表 B.2 监理工程师通知单

工程名称：隆化县唐三营镇石片村 20 兆瓦农光互补项目 编号：LHJH-CZZH-005

主题：关于开关站施工事宜

问题图片:

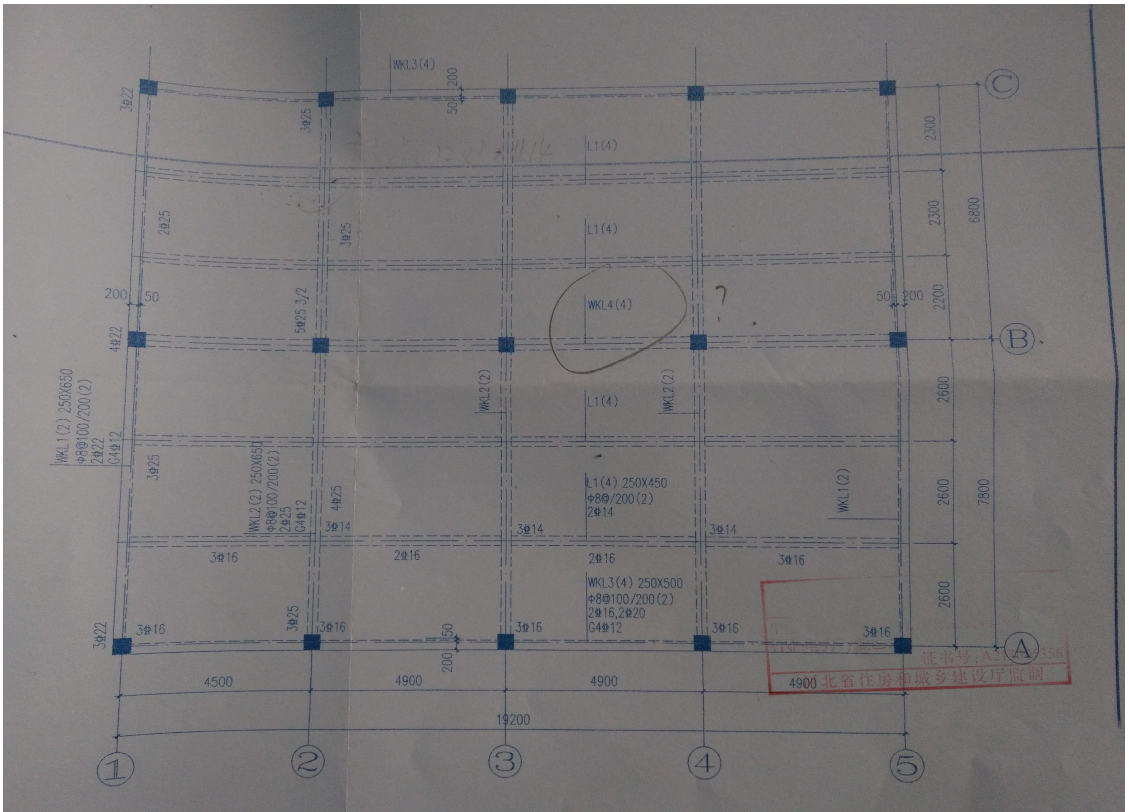
- 1、配电用房次梁的位置不符合设计要求；
 - 2、配电用房屋面梁 WKL4(4) 未注明梁的尺寸及梁筋，而且图纸会审也未提出。
- 请你单位注意及时整改，请于 2016、11、20 日前回复。
